OLSEN TEC

Novas Bengalas da Unidade de Água

REIA 1334/14 - Revisão 00 em 28 de janeiro de 2015

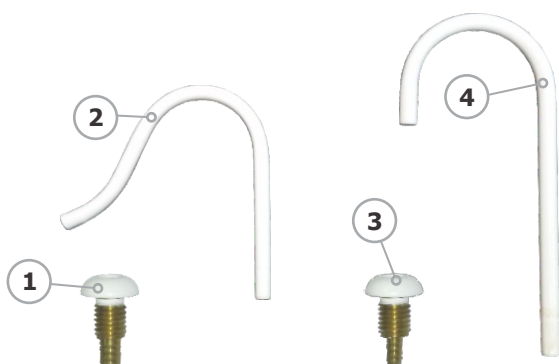
Informamos que a partir de fevereiro de 2015, todos os equipamentos receberão em suas unidades de água dutos de água para o portacopo e para cuba com diâmetro de Ø1/2". Até então, apenas os equipamentos Logic e Infinity utilizavam bengalas com este diâmetro.

Além das novas bengalas e suportes, esta alteração trará mudanças também na carenagem superior da unidade de água (furação maior) dos equipamentos **Siena, Sprint, Odonto Portátil** e **Unidade de Água da Performance** (item opcional).

Ao solicitar qualquer uma destas carenagens, é importante informar a data de fabricação do equipamento, para que seja enviada com o diâmetro correto dos furos. Os códigos das carenagens permanecem os mesmos.
